OGGETTO: [ID_VIP: 5184] Valutazione preliminare ai sensi dell'art. 6, comma 9, del D.Lgs 152/2006 e ss.mm.ii., relativa al progetto “Installazione di una nuova centrale termoelettrica con motori endotermici a gas naturale della potenza complessiva di circa 148 MWt nel comune di Greve in Chianti (FI) - modifica del sistema di approvvigionamento, stoccaggio e scarico idrico”. Proponente: società Metaenergiaproduzione s.r.l..

Nota tecnica.

Fig. 1 – Nuovo assetto degli scarichi idrici della Centrale

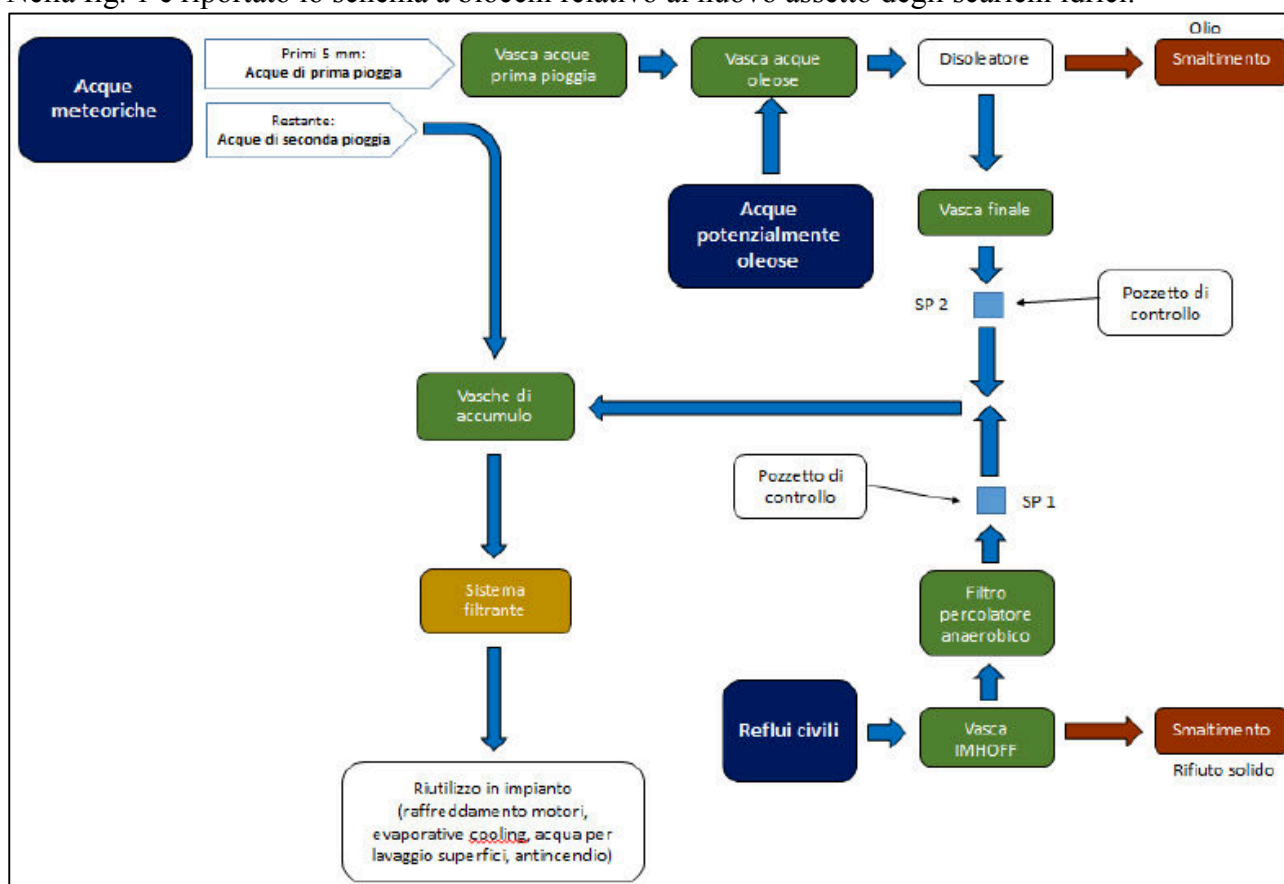
Nella fig. 1 è riportato lo schema a blocchi relativo al nuovo assetto degli scarichi idrici.

Gli interventi in progetto, in sintesi, consentono il recupero delle acque meteoriche di prima e seconda pioggia, nonché dei reflui civili, in apposite vasche interrate in cemento armato, previ opportuni trattamenti. Tale sistema di recupero modificherà sia l'approvvigionamento che lo scarico delle acque in quanto:

- per gli usi civili, sarà utilizzata l'acqua dell'acquedotto che verrà prelevata dal punto di connessione presente in sito;
- per gli usi industriali e antincendio sarà utilizzata l'acqua recuperata e stoccata nelle vasche;
- si effettuerà il riutilizzo delle acque meteoriche e dei reflui civili direttamente nell'impianto, invece che all'attiguo cementificio.
